ZIENSWIJZENNOTA

**Provinciaal Inpassingsplan
'Arnhemseweg & Hengelder (gemeente Zevenaar)'**

Provincie Gelderland

Mei 2017

Abbeelding 2: Situatie met wal en scherm ('muur') ter hoogte van Roodwilligen.

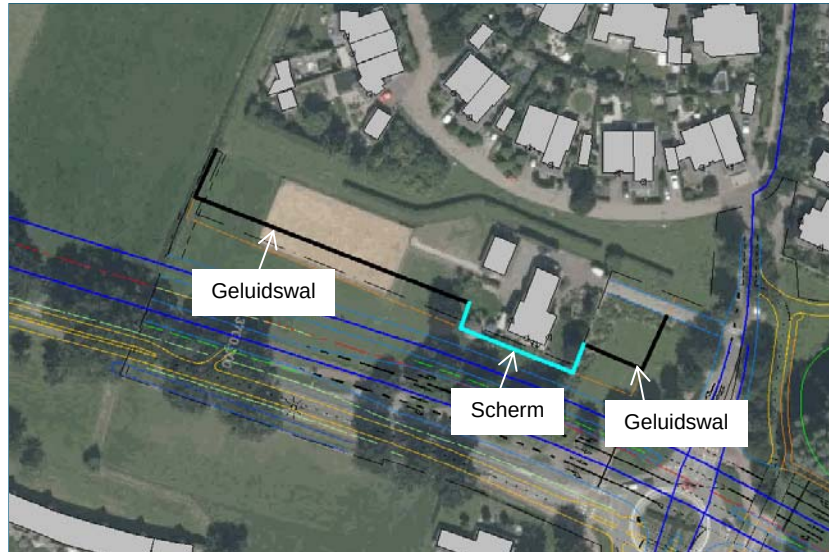
Om te onderzoeken of er in plaats van de muur een wal gesitueerd kan worden, zijn berekeningen uitgevoerd. Uitgangspunt is dat ter hoogte van de woning op Roodwilligen 1 niet voldoende ruimte is voor een wal. Ten westen en ten oosten van de woning zou een wal wel mogelijk zijn. De bovenkant (top) van de wal komt dan wel verder van de Arnhemseweg af liggen dan het scherm om voldoende ruimte te hebben voor het grondlichaam.

Op onderstaande uitsnede van het geluidmodel is deze situatie in beeld gebracht. In het lichtblauw is het scherm van 2,2m hoog te zien, met een zwarte lijn de wal.

Er is met verschillende hoogten gerekend om te onderzoeken met welke walhoogte de geluidreductie van de originele situatie (= muur van 2,2 meter hoog) te benaderen is. De resultaten zijn opgenomen in tabel 1.

Afbeelding 3: Situatie conform akoestisch onderzoek.

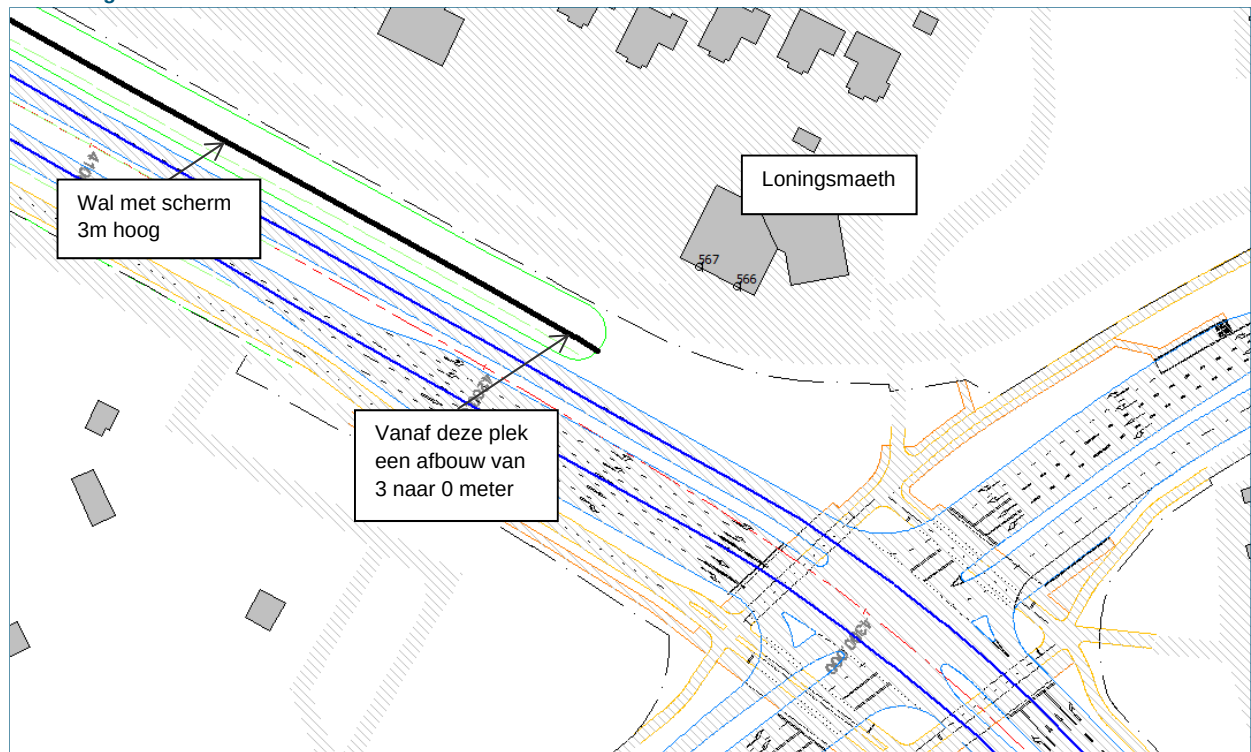
Er is bekeken welke schermhoogte noodzakelijk is om voor peiljaar 2033 hetzelfde geluidniveau te verkrijgen als de hogere waarde die bij de bouw verleend is.

De laatste ca. 7 meter loopt de wal met scherm van 3 meter hoogte terug naar het maaiveld.

Afbeelding 4: Situatie met scherm in verlengde van de wal.

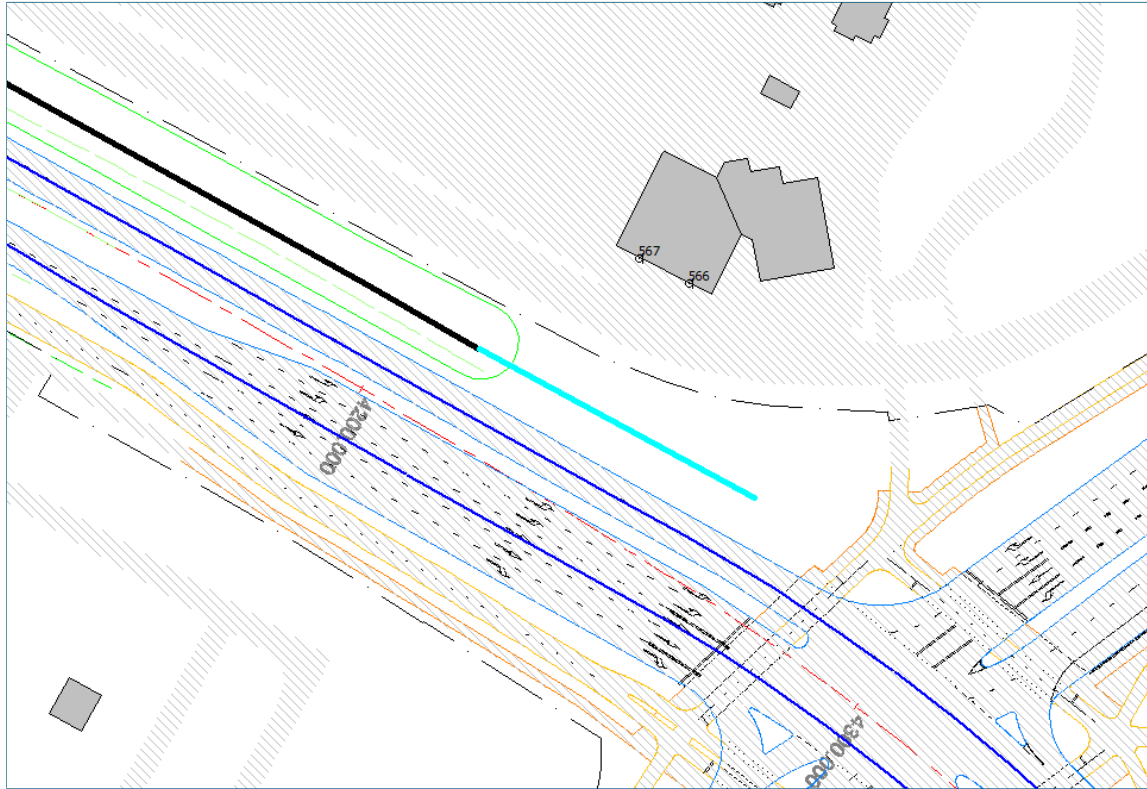
In afbeelding 4 is het aanvullende scherm weergegeven van ca. 50 meter lang (lichtblauwe lijn), aansluitend op de wal (zwarte lijn).

Beschouwd zijn twee representatieve rekenpunten op Loningsmaeth, 566 en 567. Deze punten zijn gelegen aan de kant van de Arnhemseweg. In tabel 2 zijn de geluidbelastingen opgenomen conform het akoestisch onderzoek d.d. 19 april 2017.
